■津波シミュレーションの誤りのお詫びと差し替えのお願い

●復興まちづくりの前提条件を踏まえた津波シミュレーション

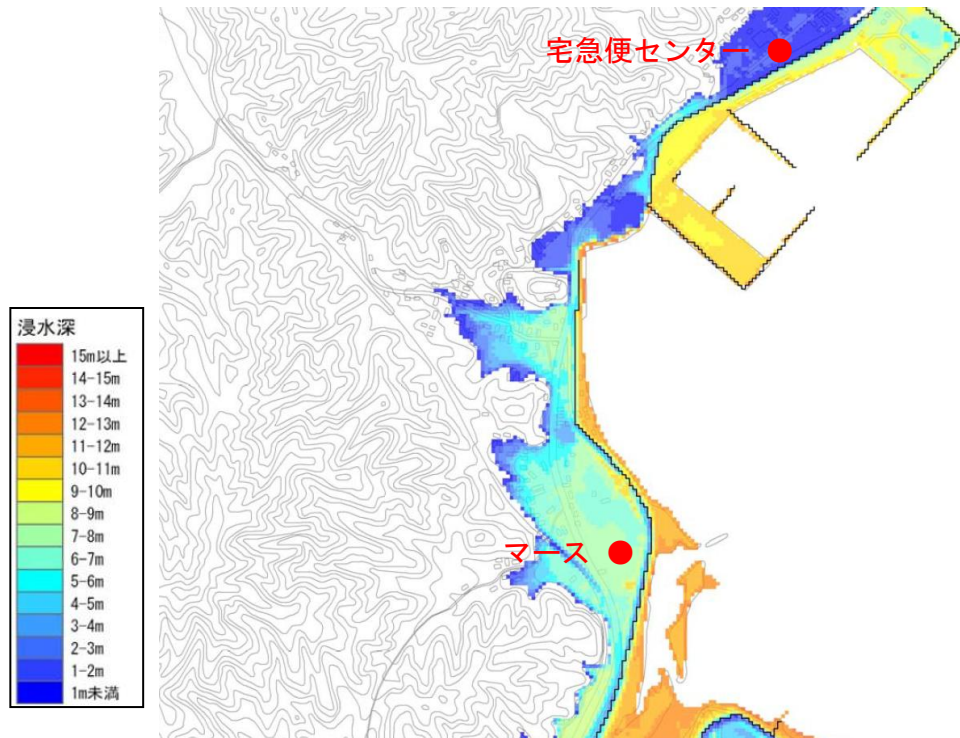
第3回検討会の資料5や「地区復興まちづくり計画（素案）」でお示ししていた津波シミュレーションは、条件設定が「更なる地盤沈下を考慮した」ものとなっており、県が示した条件「更なる地盤沈下を考慮しない」シミュレーション結果とは異なるものとなっていました。

お詫びして訂正させていただきます。

●津波シミュレーションの条件

- ・ 県が決定した防潮堤が整備されている
- ・ 東日本大震災が発生した当時の潮位、および津波高
- ・ 東日本大震災による地盤が沈下した状態での地盤高とし、更なる地盤沈下は考慮しない
